改善箇所説明図①

改善の内容

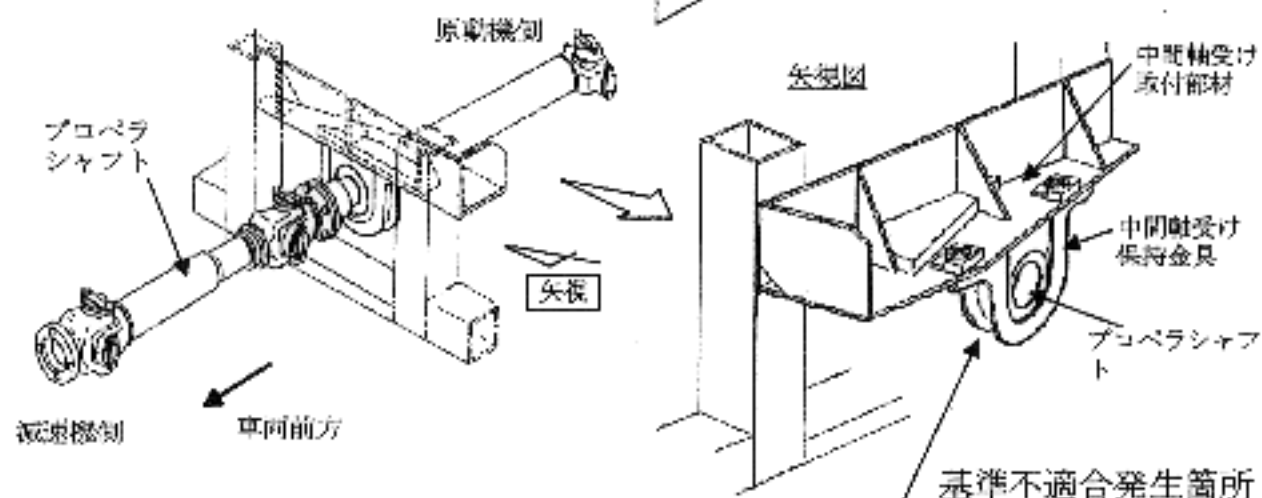
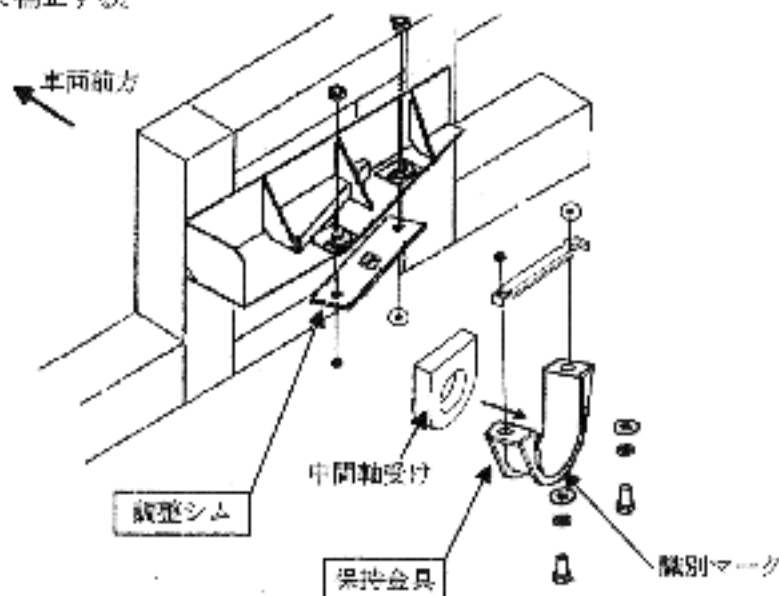
動力伝達装置において、プロペラシャフトの中間軸受け保持金具を支える取付部材の取付角度及び取付位置に不適切なものがあるため、そのままの状態で使用を続けると、偏芯回転による過度な応力により、当該保持金具が破断するものがあり、最悪の場合、走行不能に至るおそれがある。

全車両、当該保持金具を対策品と交換することにより、取付位置を適正にし、取付角度が不適切なものは、調整シムで補正する。

注：□内は対策部品を示す。

識別：保持金具下部に白ペイントを塗布する。
